ACLARACIÓN POR CONSULTA N°1

10. Ítem 3.09: “Pavimento Deportivo Anti-impacto”

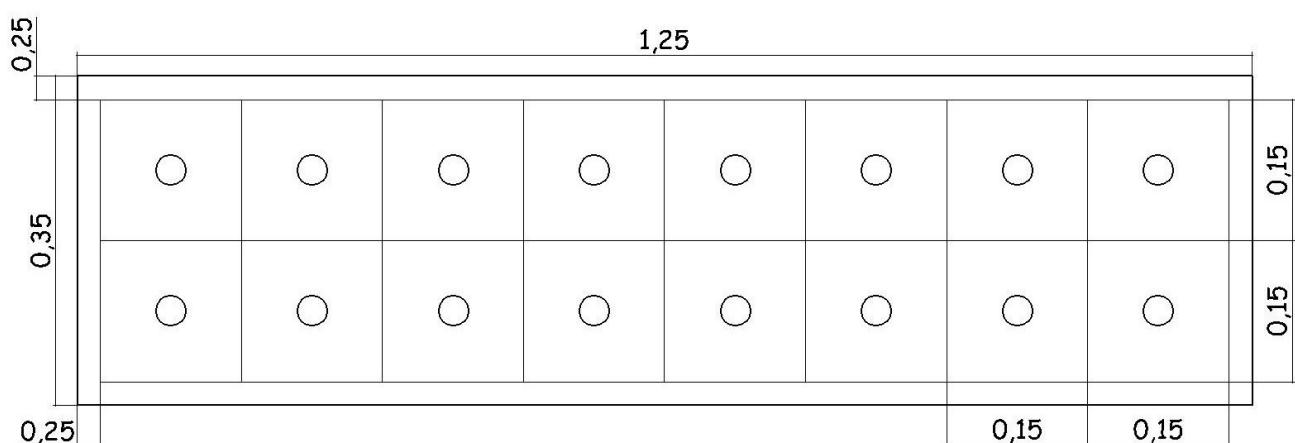
El Oferente deberá realizar el relevamiento del sector a intervenir en la zona del Playón Deportivo a los fines de evaluar la aptitud del solado existente en el mismo, para la ejecución del Pavimento Deportivo Anti-impacto proyectado. Asimismo se deberá incluir en el costo unitario del ítem todas las tareas que considere inherentes y/o necesarias para la correcta terminación de los trabajos.
